POR MEDIO DE LA CUAL SE OTORGA UN PERMISO DE OCUPACIÓN DE CAUCE Y SE TOMAN OTRAS DETERMINACIONES

Que por medio del Auto N° AU-00737 del 24 de febrero del 2025, se dio inicio al trámite ambiental de **PERMISO DE OCUPACIÓN DE CAUCE**, presentado por el **MUNICIPIO DE LA CEJA**, con Nit 890.981.207-5, representado legalmente por la señora Alcaldesa **MARIA ILBED SANTA SANTA**, identificada con cédula de ciudadanía número 39.189.379, a través de su Autorizada DCB Ingeniería y Consultoría S.A.S., para la construcción de obras hidráulicas, sobre la **Q LA ARGENTINA Y LA OSCURA**, en los predios identificado con FMI números 017-80379, 017-74320, y 017-74321, ubicados en zona urbana del municipio de La Ceja, Antioquia.

Que una vez evaluada la información, se generó el Informe Técnico N° **IT-06447-2025** del 16 de septiembre de 2025, dentro del cual se formularon las siguientes observaciones y conclusiones las cuales son parte integral del presente acto administrativo:

Puente Vehicular Quebrada La Oscura
Delimitación de la cuenca hidrográfica.

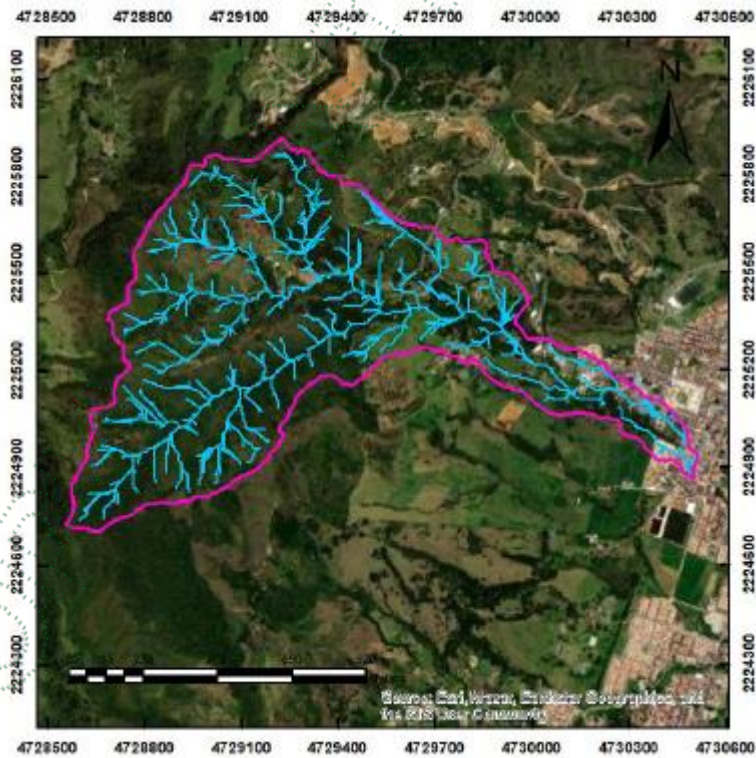
Con los parámetros geomorfológicos de la cuenca hidrográfica se calcula los tiempos de concentración por 9 metodología y posteriormente se determina el calor de 35.72min

Box culvert Quebrada La Argentina aguas arriba

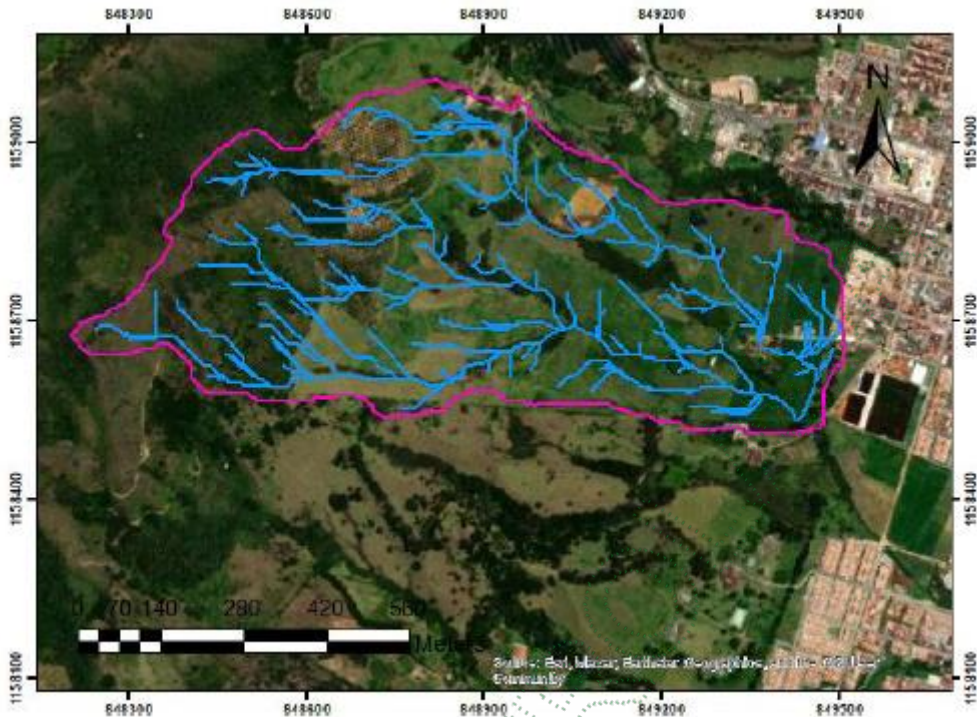
Con los parámetros geomorfológicos de la cuenca hidrográfica se calcula los tiempos de concentración por 9 metodología y posteriormente se determina el calor de 35.72min

Box culvert Quebrada La Argentina aguas abajo

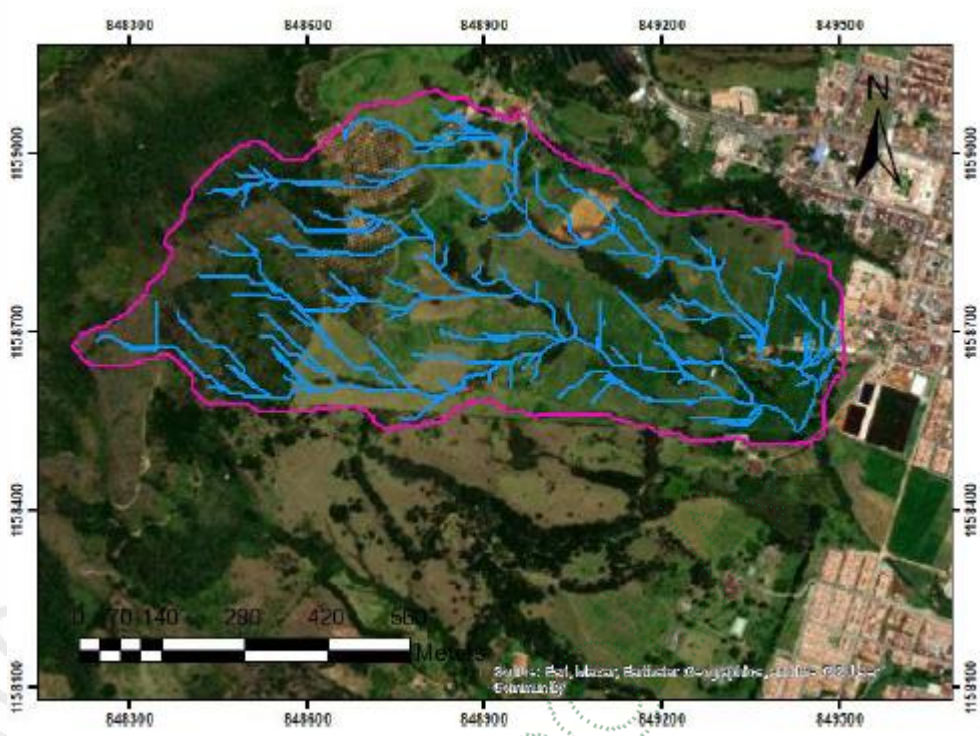
Con los parámetros geomorfológicos de la cuenca hidrográfica se calcula los tiempos de concentración por 9 metodología y posteriormente se determina el valor de 23.9min

Puente Vehicular Quebrada La Oscura

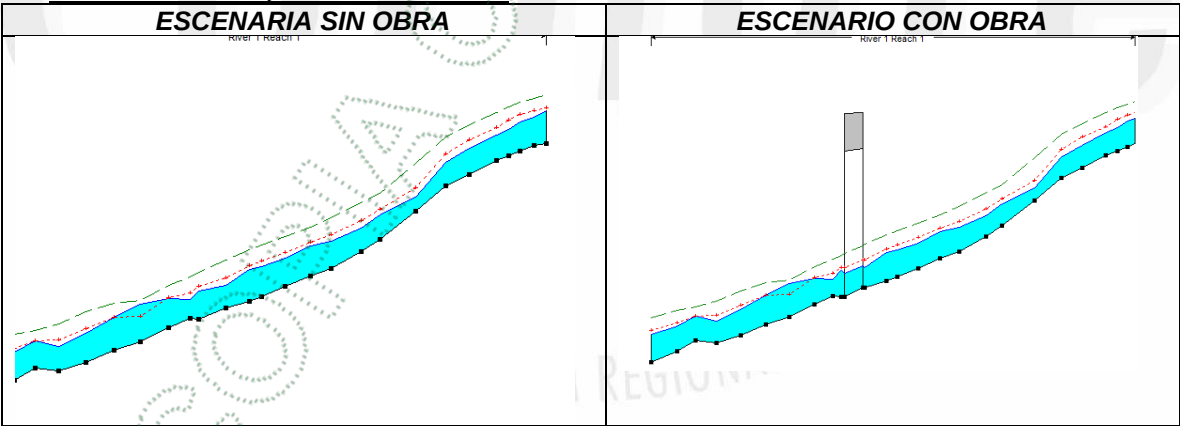
En la comparación de los escenarios sin con respecto a los escenarios con obra no se observa variación significativa de los parámetros hidráulicos de velocidad y cota de la lámina de agua.

Se está garantizando el paso a flujo libre de los caudales Tr=100años

Puente Vehicular Quebrada La Oscura

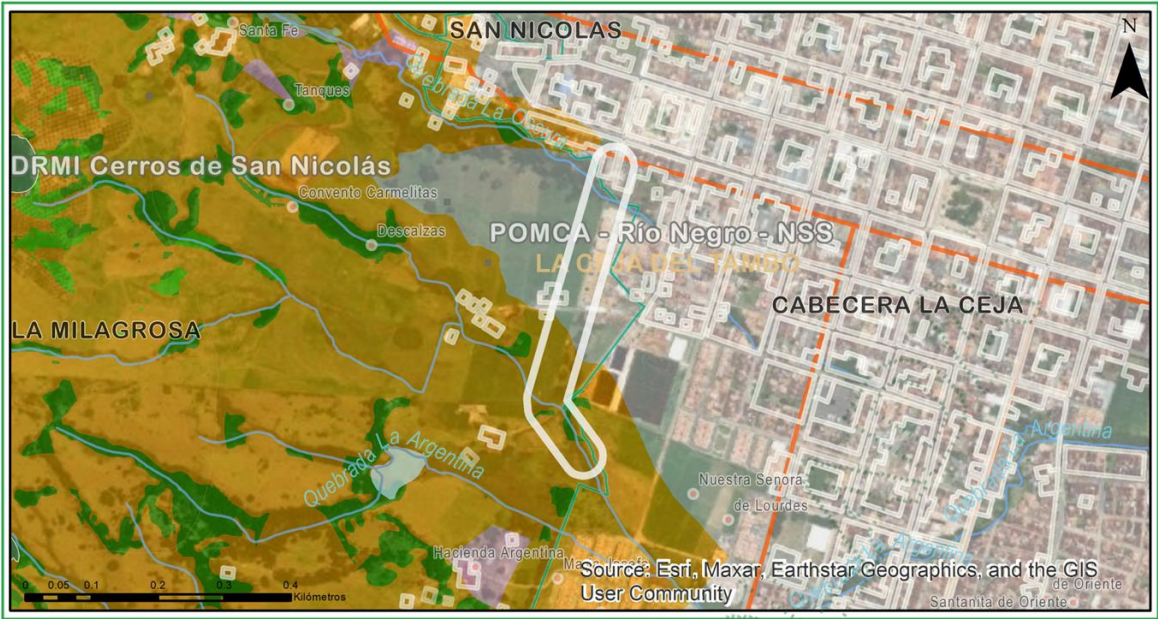
La profundidad máxima de socavación es de 0.23m en el sitio.
